東海第二発電所 審査資料	
資料番号	PS-2-1 改2
提出年月日	2021年6月21日

## 東海第二発電所

設置許可基準規則等への適合性について

補足説明資料

第 1 図 接続口配置

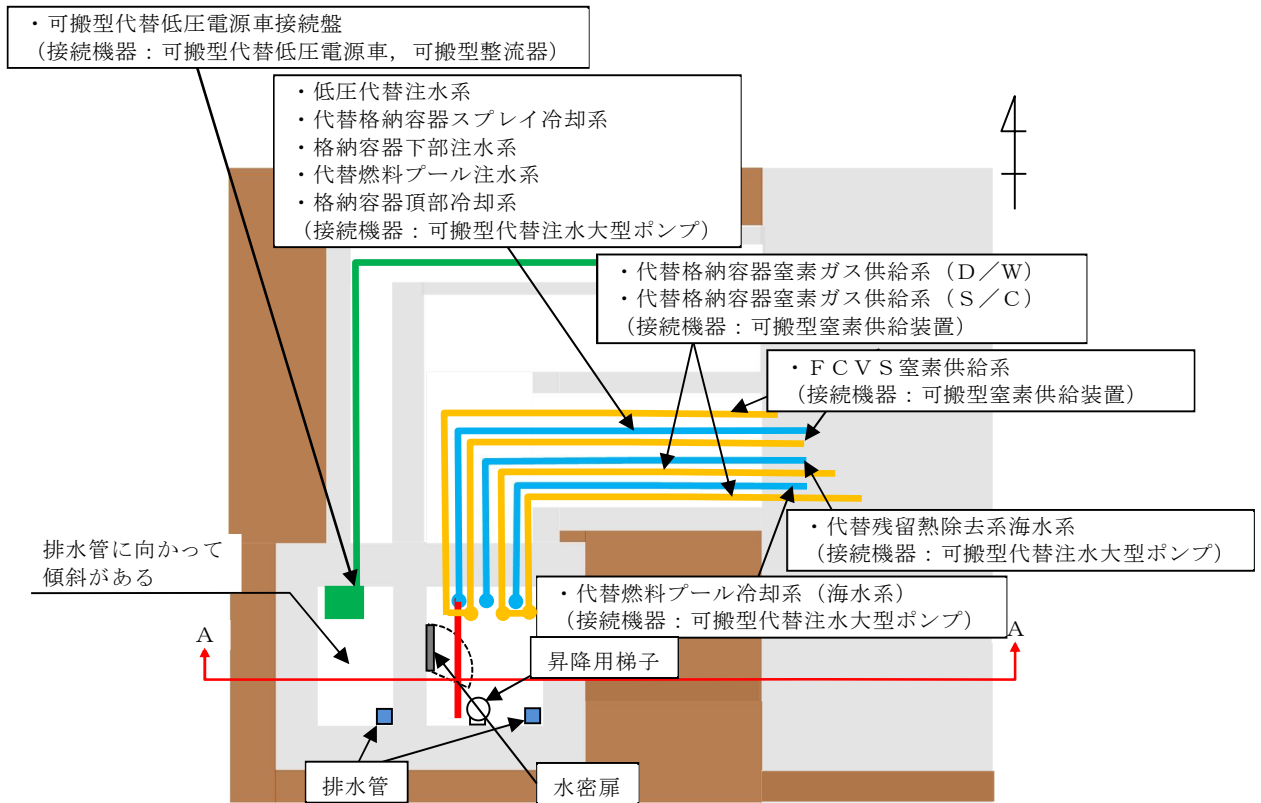
本資料は、東海第二発電所の原子炉建屋西側接続口の見直し後の配置についてまとめたものである。

上記の見直し後の接続口配置は、第1図及び第2図のとおり。

原子建屋西側接続口の配置を変更するが、原子炉建屋東側接続口との位置的分散を確保していることから、基準適合性への影響はない。
